## Anregung

Nach Fertigstellung der Kluser Brücke (Am Wunderbau) werden die Fahrbahnmarkierungen nach den ursprünglichen Plänen ausgeführt (VO/0746/19).

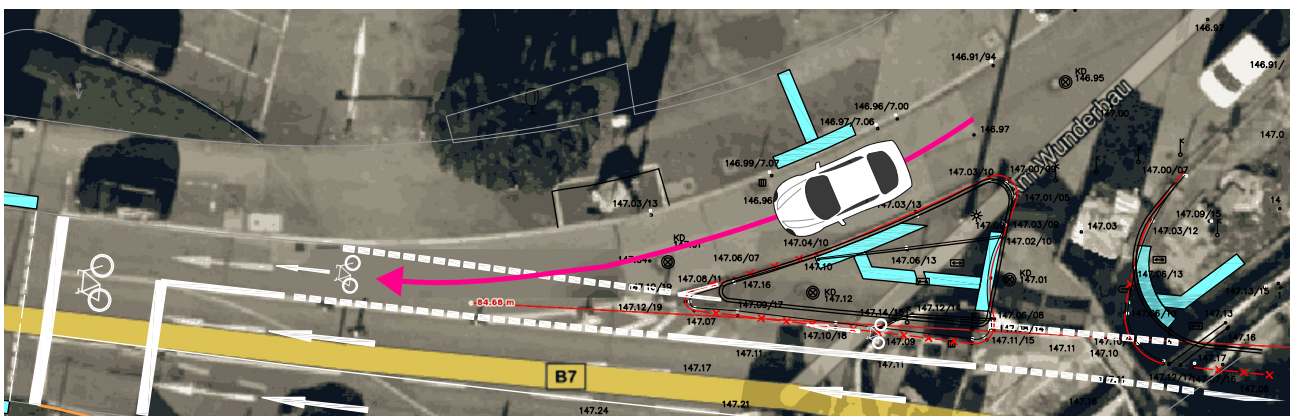
Die Anlage eines separaten Radfahrstreifens in der gegebenen Länge, in westlicher Richtung auch noch mit einer geschwindigkeitsfördernden Einmündung in Fahrtrichtung im spitzen Winkel, ist nicht zielführend und unter diesen Umständen verkehrssicherheitsgefährdend, vgl. Fahrzeug und rosa Pfeillinie im Bild oben (Quelle: Luftbild: TIM NRW, Markierungen aus VO/0360/20). Heutige Fahrzeuge sind genauso suboptimal talentiert weil unübersichtlich gebaut wie der angeordnete spitze Winkel, in denen

wartepflichtige Kraftfahrer vorrangige Radfahrer gar nicht erkennen können. Im übrigen ordnet man das Verkehrszeichen 205  *Vorfahrt achten* nach den zwingenden Vorschriften der VwV-StVO nicht wie gehabt 4 Meter neben der Einmündung, sondern direkt am Knotenpunkt, wo das Verkehrszeichen gelten soll.

Die Einmündung des wartepflichtigen Verkehrs ist **nicht** wie eine typische Einmündung oder Kreuzung gestaltet, bei der man zunächst abbremsen muß, um mit einem ordentlichen Blick nach links den vorrangigen (Rad-) Verkehr sehen zu können, um dann abzubiegen. Vielmehr müssen einbiegende Kraftfahrer gar nichts sehen (können), denn sie gelangen automatisch bauartbedingt auf einer vermeintlichen **eigenen, neuen dritten Fahrspur** auf der Bundesallee. Bei den aktuellen Planungen landen sie aber unvermittelt **auf dem lediglich aufgemalten Radfahrstreifen** und gefährden dort den Radverkehr. Die bauliche Gestaltung der Einmündung vermittelt nicht den Eindruck einer wartepflichtigen Einmündung, sondern wirkt vielmehr wie ein geschwindigkeitsfördernder Zubringer – vgl. sog. freie Rechtsabbieger – und ist damit eine unzulässige Art der angeordneten Verkehrsgefährdung.
